TZ.6110.2.44.2017

Dotyczy: projektu docelowej organizacji ruchu w związku z wprowadzeniem dodatkowego oznakowania dla poprawy bezpieczeństwa rowerzystów w pasie drogowym ul. Ulanów i al. Jana Pawła II w Krakowie.

Zatwierdzam  
przedmiotową stałą organizację ruchu z następującymi uwagami:

*Wprowadzenie dodatkowego oznakowania  
dla poprawy bezpieczeństwa rowerzystów  
w obrębie przejazdu przez ul. Ulanów  
na skrzyżowaniu z al. J. Pawła II*

ZALĄCZNIK GRAFICZNY DO PISMA

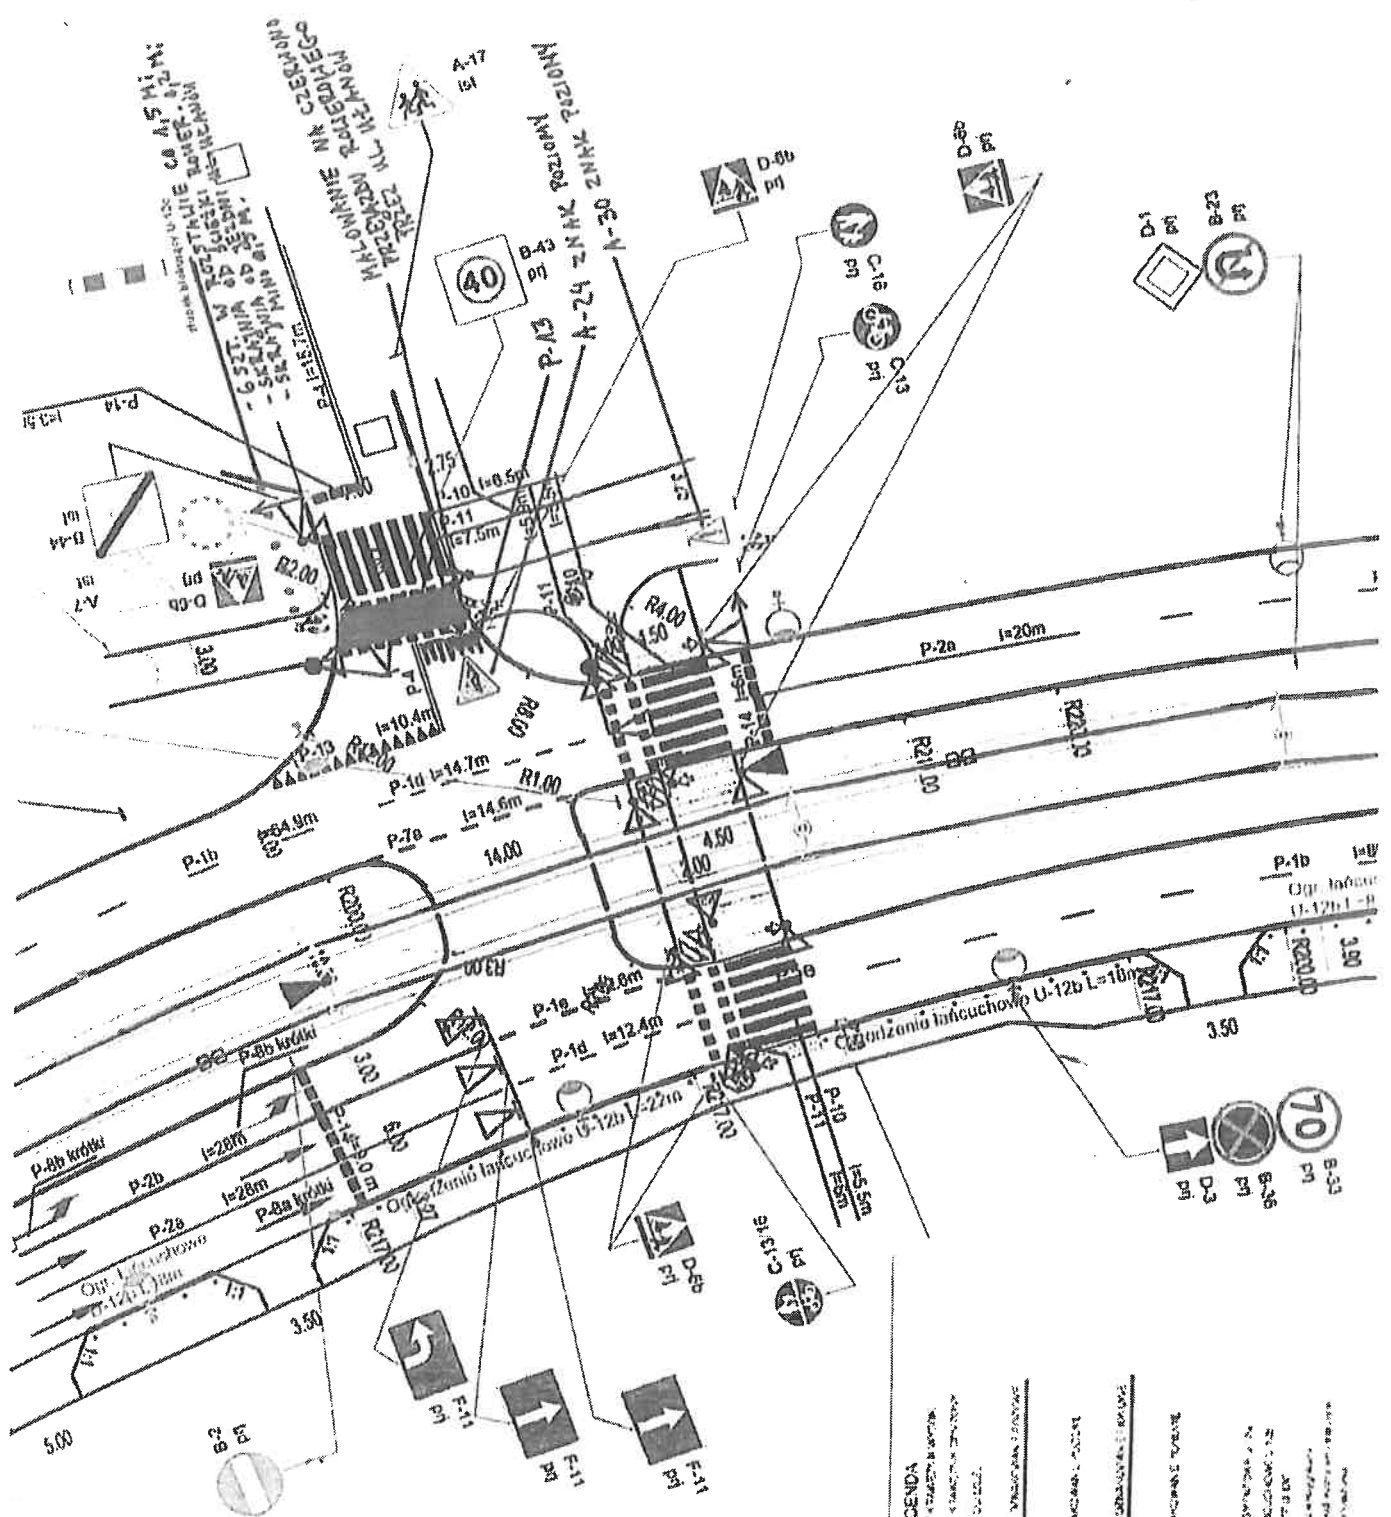
- nie wprowadzać oznakowania poziomego P-13;
- słupki blokujące U-12c ustawiać wzdłuż krawędzi zatoki postojowej, jezdni i ścieżki rowerowej, w odległości 0,5 m od niej, a nie jak zaznaczono na rysunku w linii prostej równoległej do jezdni.
